**AVIS RELATIF À LA PROTECTION
CONTRE LES EVENTUELS EFFETS NOCIFS ET NUISANCES
PROVOQUÉS PAR LES RAYONNEMENTS NON IONISANTS
GÉNÉRÉS PAR DES ANTENNES ÉMETTRICES STATIONNAIRES**

Commune : FLEURUS - Exploitant : ORANGE

Référence exploitant : 200C1_3 / 32200C1_1 / 42200C1_1/ 52200C1_1

Rapport n° 2210 / 2025

Figure 1 : Vue en plan des lieux de séjour et des points de contrôle

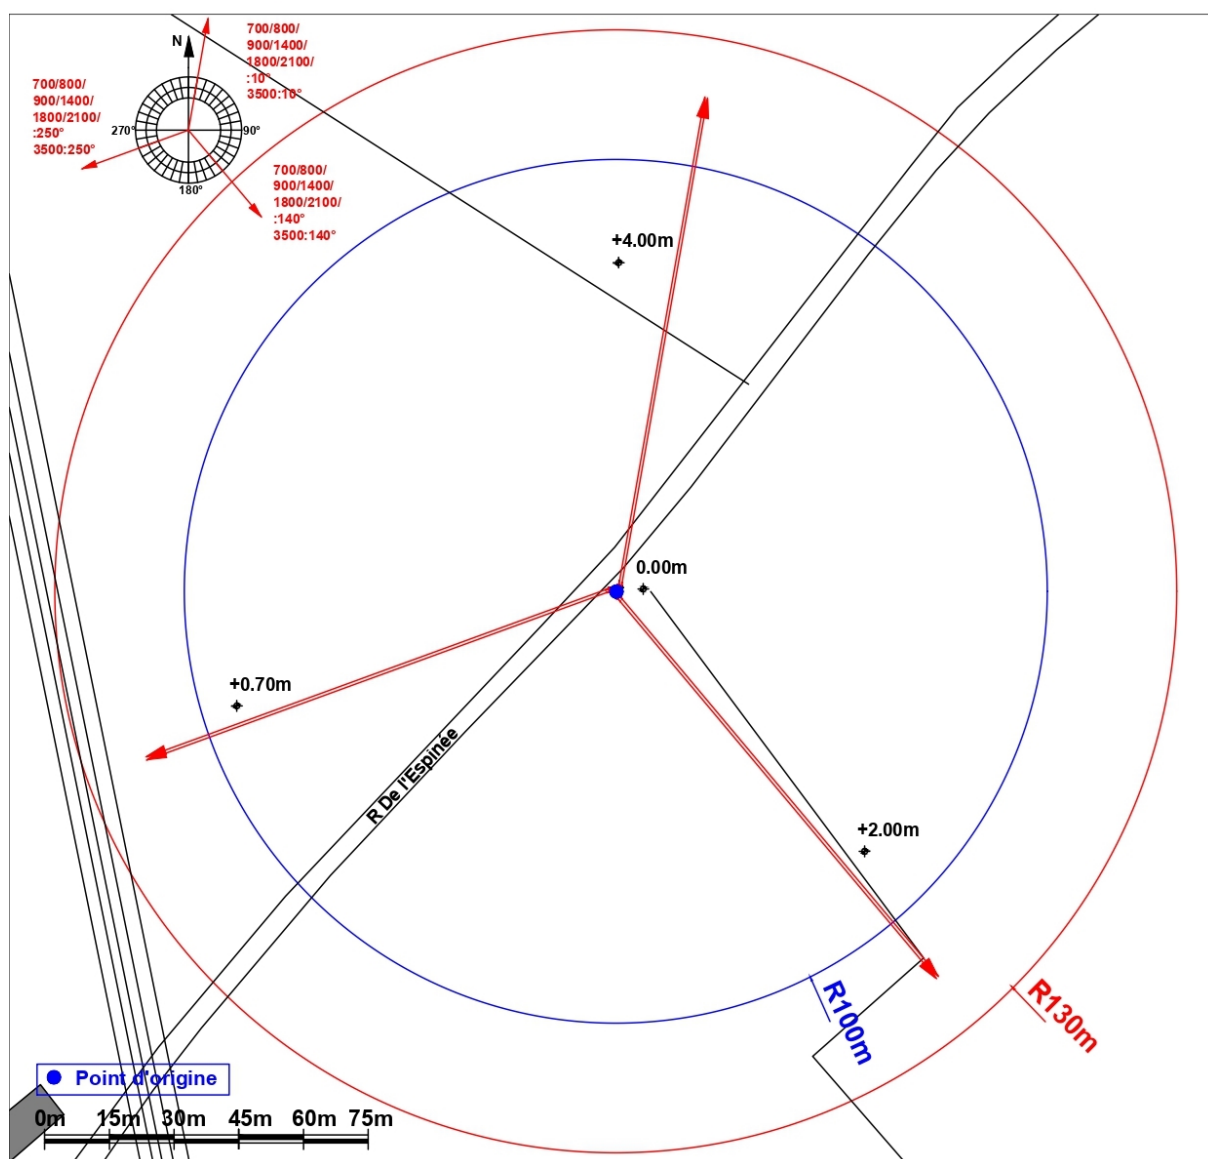
N° point de contrôle	LS	Atténuation (dB)	Indice d'exposition relatif à la limite par installation IE_i
Aucun lieu de séjour ne se trouve dans la zone où la limite d'immission pourrait être atteinte

En ce qui concerne les antennes de l'installation mentionnées dans le tableau 1, la distance maximale à laquelle la limite pourrait être atteinte, à l'extérieur, est égale à 85,6 m. S'il n'y a pas de LS à une distance inférieure, les antennes respectent forcément la limite d'immission.

Dans le cas des LS situés à l'intérieur des bâtiments, une atténuation d'obstacle est prise en compte et il en résulte que la distance maximale à laquelle la limite pourrait être atteinte se réduit à 61,1 m.
